**Avis de la Mission Régionale d'Autorité environnementale
Nouvelle-Aquitaine
relatif à un projet de centrale agrivoltaïque au sol
à Commensacq (40)**

n°MRAe 2025APNA184

Localisation du projet : Commune de Commensacq (40)
Maître d'ouvrage : Société REDEN INVESTISSEMENTS FRANCE SAS
Avis émis à la demande de l'Autorité décisionnaire : Préfet des Landes
En date du : 19/08/2025
Dans le cadre de la procédure d'autorisation : Permis de construire
L'Agence régionale de santé et Préfet de département au titre de ses attributions dans le domaine de l'environnement ayant été consultés.

Plan masse du projet – page 16 du Résumé Non technique

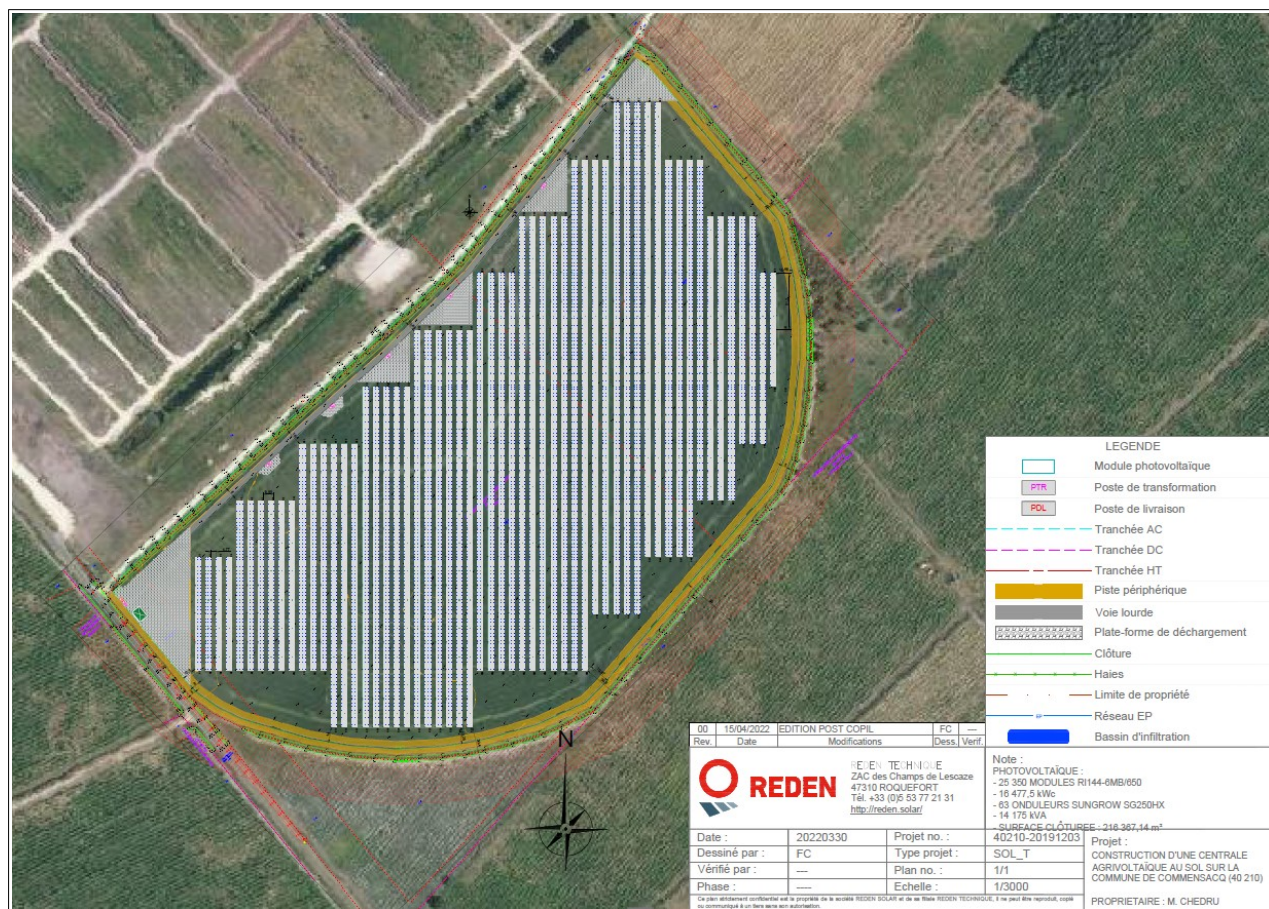
L'hypothèse de raccordement électrique présentée consiste à se raccorder au poste source de Labouheyre situé à 7,3 km du parc solaire (tracé page 56 du résumé non technique). **Le raccordement du parc photovoltaïque au réseau public d'électricité fait partie intégrante du projet**, bien qu'étant l'objet d'une procédure distincte à venir portée, par un autre opérateur. **Les enjeux environnementaux liés aux opérations de raccordement du parc doivent donc faire l'objet de la mise en œuvre de la séquence Éviter Réduire Compenser (ERC).**

Le projet est présenté comme un projet agrivoltaïque, le volet agricole du projet correspond selon le dossier à la mise en place d'une rotation d'haricots rouges, de soja, de sarrasin ou d'orge sur trois zones. La répartition de la surface entre les trois cultures principales sera variable selon les années.

Le projet fait l'objet d'une étude préalable agricole (EPA) qui n'a pas été transmise. **Un avis défavorable sur le projet a été rendu par la CDPENAF en juillet 2024.**

Synthèse des enjeux écologiques – page 30 du Résumé Non technique

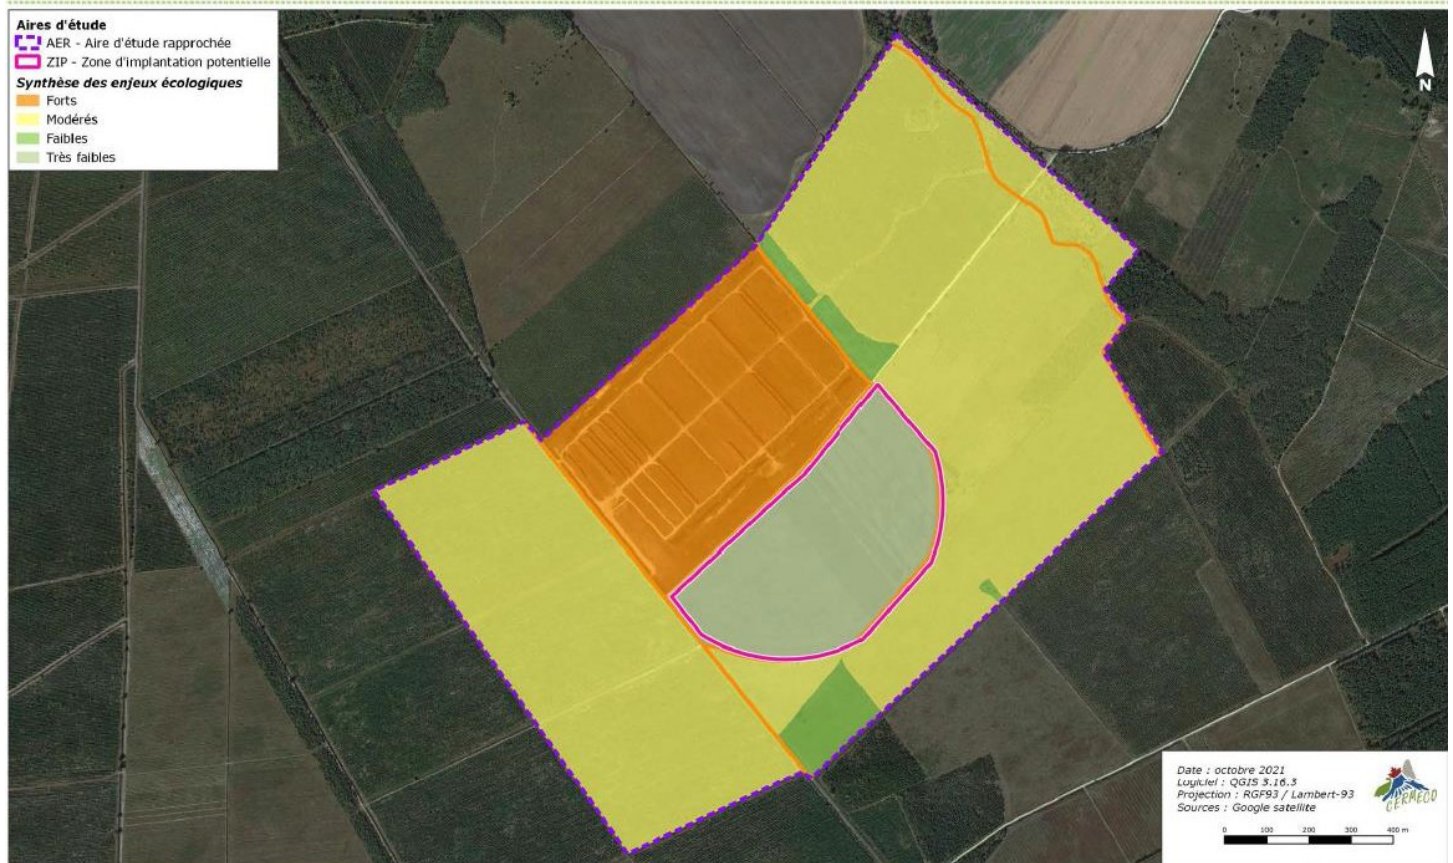
L'analyse de l'état initial a bien été menée sur l'emprise du projet ainsi que sur la bande couverte par les OLD. Selon le dossier, le projet est compatible avec les objectifs de gestion et de conservation du site Natura 2000. L'évaluation conclut à l'absence d'incidences significatives (aucune espèce d'intérêt communautaire du site identifiée dans la zone du projet, et absence de connexion directe topographique ou hydrographique avec le site Natura 2000).

Le projet présente un ensemble de mesures d'évitement et de réduction des impacts du projet, comme la réduction de son emprise, l'adaptation du calendrier de travaux aux cycles de vie des espèces détectées, l'installation d'une clôture perméable à la petite faune. Le projet prévoit par ailleurs la mise en place d'un suivi par un écologue et des naturalistes durant les phases chantier et exploitation.
